Auftraggeber: **Abwasserverband Schwabachtal**
Erlanger Straße 40
91080 Uttenreuth

Anlagenteil: **RÜB 30a - Buckenhof**

Ergänzungen zur Genehmigungsplanung

Stand 10.11.2025

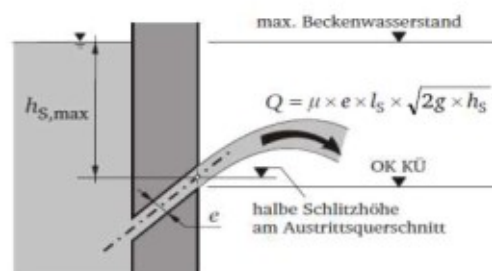
Technisch war die Ausführung als Schacht DN3000/2000 (innen) nicht möglich, weswegen sich folgende Änderungen ergeben haben:

- Schachtbauwerk DN3000/1800 (KÜ)
- KÜ-Schlitze: 6 x 0,76 m, h=0,08m

Zusätzlich wurde das Rechensystem auf den maximalen Abfluss über den KÜ ausgelegt, wodurch nun 2x Amiscreen Rechen DN600 mit jeweils 14m Länge geplant sind.

Die Maschenweite des Amiscreen Systems beträgt 8 x 10 mm.

Durch die Vergrößerung des Rechensystems auf 2x DN600 mit je 14m ergeben sich deutlich niedrigere Durchströmungsgeschwindigkeiten, was eine Verbesserung der Sedimentationsleistung darstellt.

Der mittige Einbau ist gemäß Herstellerangaben vorgesehen und nur mit einem hohen Aufwand (komplett neue Konstruktion der Aufhängung) änderbar.

Das Rechensystem kann über den KÜ-Schacht gespült werden und wird zusätzlich durch den Betreiber manuell in den GFK-Röhren „von außen“ gereinigt. Eine Erhöhung des Rechensystems würde die manuelle Reinigung deutlich erschweren, weswegen die mittige Anordnung beibehalten werden soll.

Die Klärüberlaufschlitze sind gleichmäßig über den Kreisumfang verteilt und nicht als ansteigende Schlitze geplant.

Die Schwelle im KÜ-Schacht bei 281,75 ist nicht als Notüberlauf vorgesehen (siehe auch nachfolgende Berechnung, max. WSP bei QE,max) und lediglich für die Revision und Reinigung vorhanden.
